**DEPARTAMENTO DE DESARROLLO URBANO E INFRAESTRUCTURA**

**ORD :**                    211 /

**MAT.:** Precisa según art. 4° de la LGUC, zonificación del PREMVAL aplicable al predio Rol de Avalúo N° 918-15 y materias de accesibilidad a un BNUP, en la comuna de Quintero.

**VALPARAÍSO,**        **21 ENE. 2025**

Imagen 3: Situación previa con lote fusionado y Camino de Servidumbre conectado a camino público

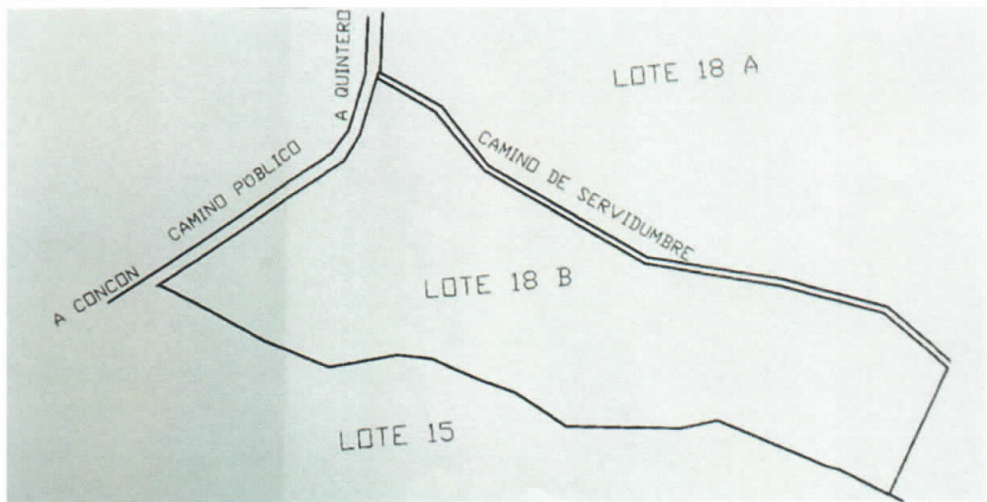
La situación previa según lo señalado en los antecedentes, corresponde al Lote 18 b fusionado y el Camino de Servidumbre, según se expone en imagen 3, a continuación.

Imagen 4: Plano de solicitud de Subdivisión con nueva servidumbre propuesta.

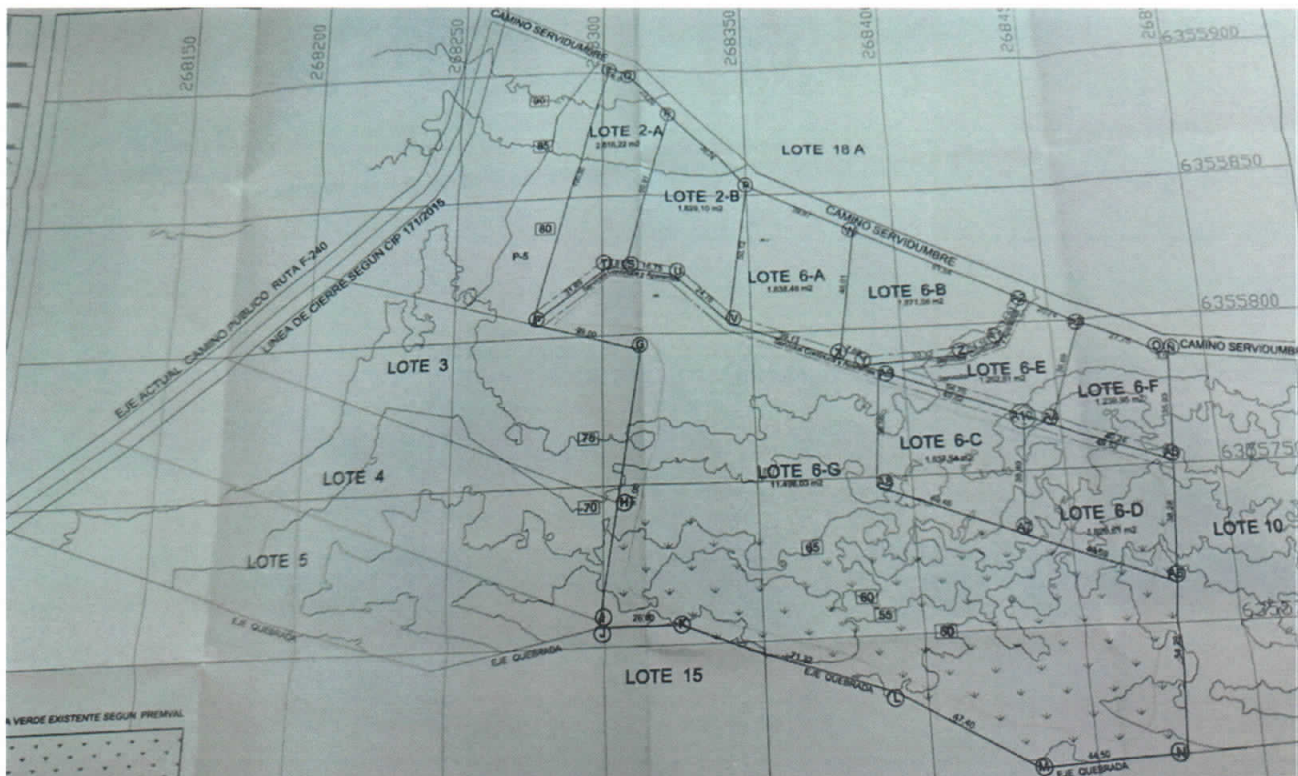
- 2.2. La subdivisión propuesta ingresada a la DOM de Quintero fue observada -según se verifica en imagen 4-, señalando que los Lotes 6-C, 6-D y 6-G, no tienen acceso a una vía pública existente.

De conformidad a nuestro análisis, para la accesibilidad a un BNUP desde los Lotes 6-C, 6-D y 6-G, el proyecto de subdivisión propone dos fajas de servidumbre nuevas, al interior del Lote fusionado 18 B, para efectos de conectarse a la otra servidumbre resultante del procedimiento amparado en el artículo 881 de Código Civil en el año 1991, de conformidad a lo declarado en Minuta ingresada por Ud., denominada "Origen y Fundamento Legal de Servidumbre de Tránsito entre Hijuetas 18 Lote A e Hijuelas 18 Lote B, Las Gaviotas Quintero", conectándose a través de esta última al camino público existente Ruta F-240.

Respecto de las franjas de servidumbre nuevas, que darían acceso a los Lotes 6-C, 6-D y 6-G, cabe señalar que la propuesta debe ajustarse a lo dispuesto en la Circular Ord. 372 de fecha 20 de agosto de 2015 – DDU 294, respecto de lo que se transcribe a continuación:

- b) Cumplir con las condiciones, requisitos y estándares de diseño establecidos en el artículo 2.3.3. de la Ordenanza General, que regula las vías de uso público para la circulación peatonal. En tal sentido, deberán respetar las longitudes máximas y anchos mínimos establecidos en el citado artículo 2.3.3., como asimismo cumplir con todas las condiciones específicas de accesibilidad que dicho artículo establece.

- c) Ejecutar las obras como si se tratara de una urbanización, conforme a lo dispuesto en el artículo 134° de la Ley General. Por lo anterior, en las servidumbres de tránsito, se deberán ejecutar los pavimentos, las plantaciones y obras de ornato, las instalaciones sanitarias y energéticas, con sus obras de alimentación y desagües de aguas servidas y de aguas lluvias y las obras de defensa y de servicio del terreno.

En este marco y de conformidad a la configuración de la propuesta de subdivisión contenida en los antecedentes de su expediente, entendemos que la factibilidad normativa de los Lotes 6-C, 6-D y 6-G debe revisarse al amparo de la Circular DDU 294.
